FICHE TECHNIQUE

HND/HKD

Mural mono & multisplit
DC Inverter

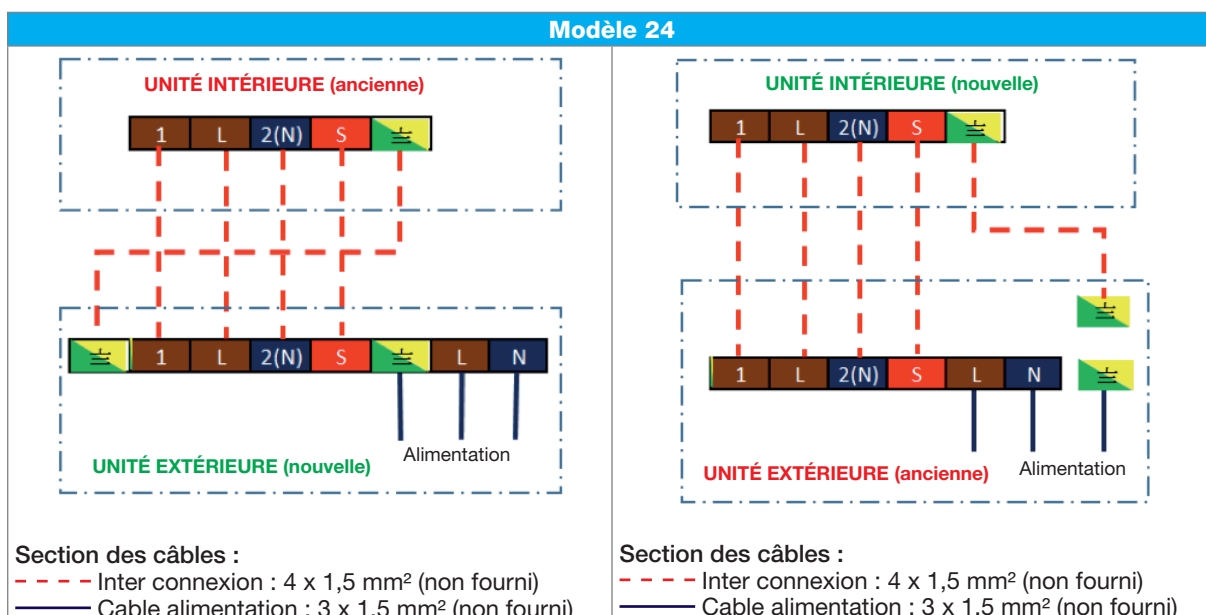
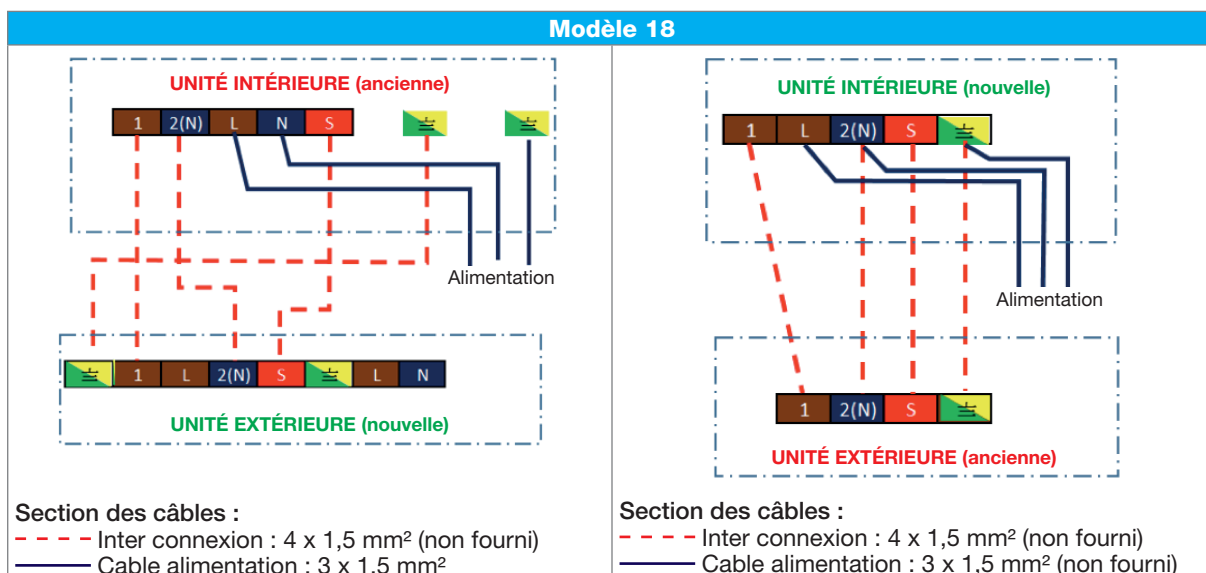
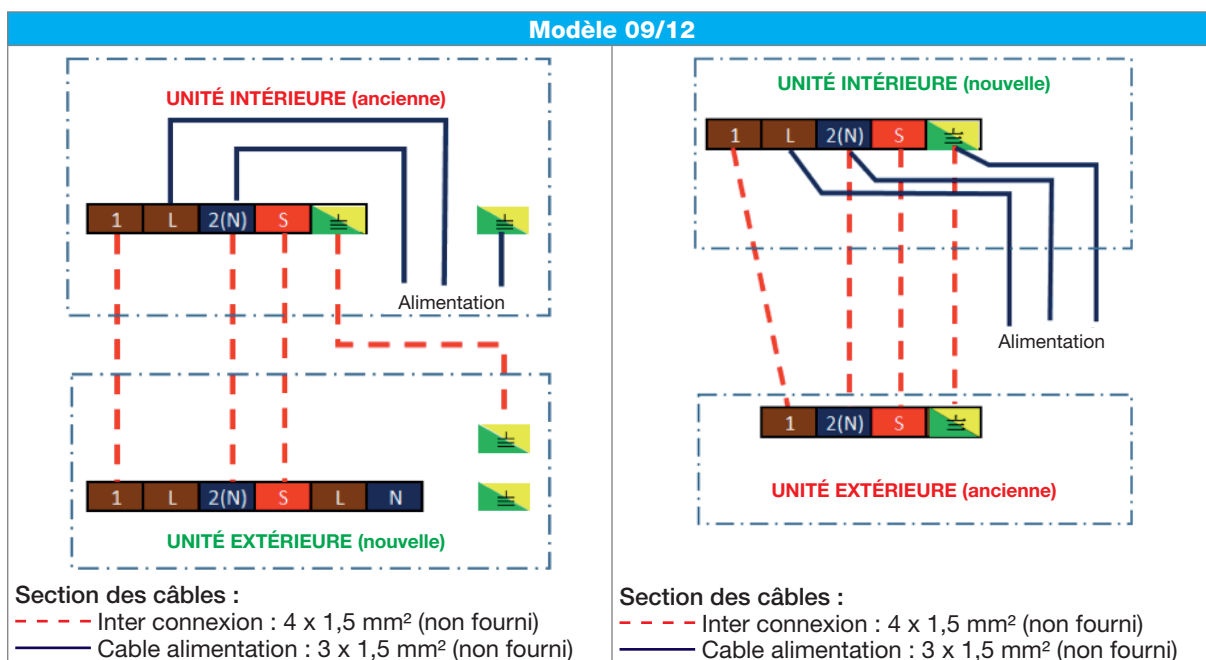
Nous avons lancé une nouvelle génération de mono split HKD/HND depuis novembre 2015 pour remplacer la gamme existante 2014/2015. Pour cette nouvelle génération, l'alimentation se fait via le groupe extérieur.

→ L'ancienne et la nouvelle génération sont compatibles dans les deux sens (nouveau groupe/ancienne unité intérieure ET ancien groupe/nouvelle unité intérieure) conformément au tableau ci-dessous :

Pour ce type de cas, il y a ci-dessous une explication sur le câblage des appareils.

→ À noter que la génération 2014 comportait une borne W remplacée en 2015 par la borne 1.
